改善箇所説明図 ③

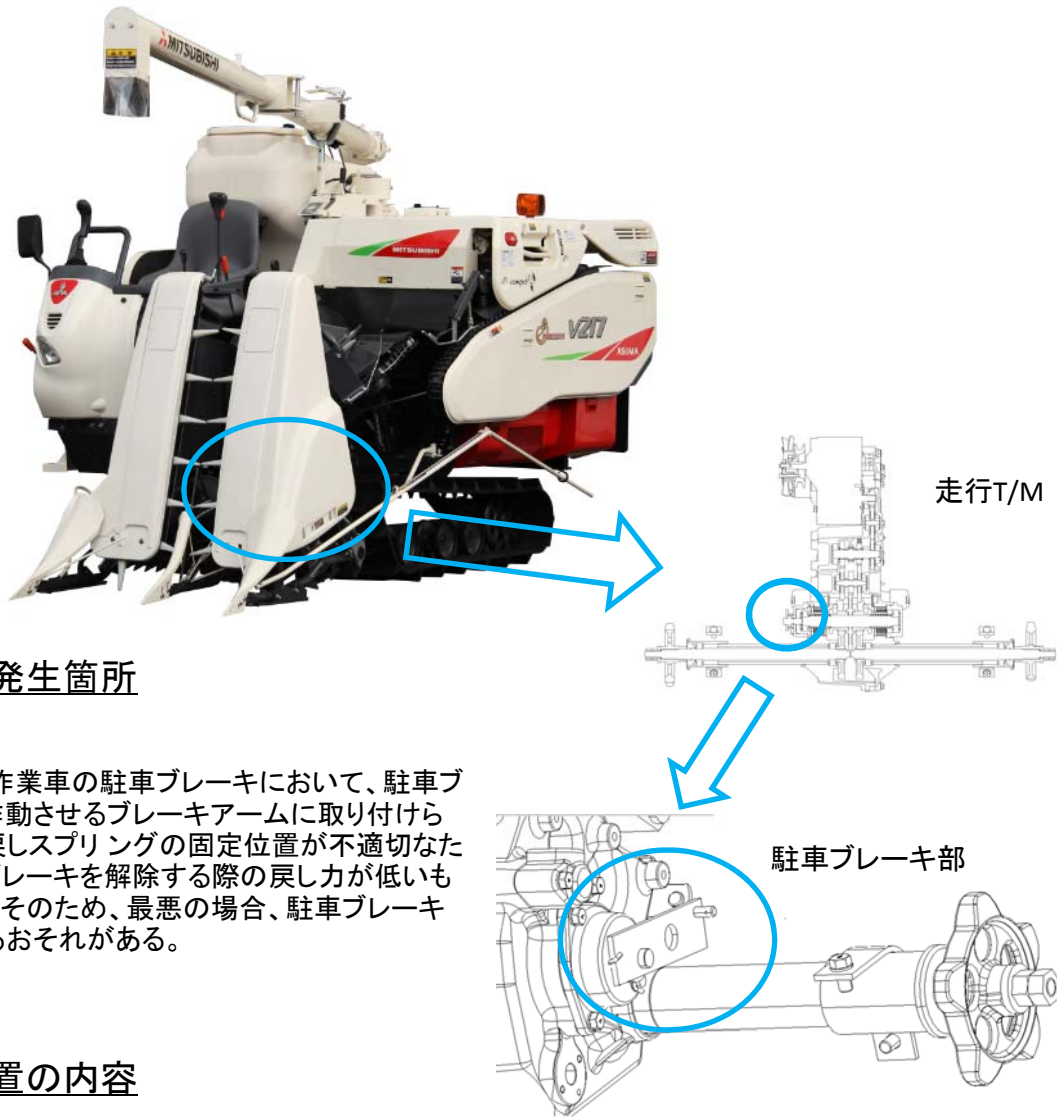
不具合発生箇所

刈取脱穀作業車の駐車ブレーキにおいて、駐車ブレーキを作動させるブレーキアームに取り付けられている戻しスプリングの固定位置が不適切なため、駐車ブレーキを解除する際の戻し力が低いものがある。そのため、最悪の場合、駐車ブレーキが引きずるおそれがある。

市場措置の内容

全車両、駐車ブレーキアームを対策品に交換する。

識別方法

駐車ブレーキアーム形状で識別する。
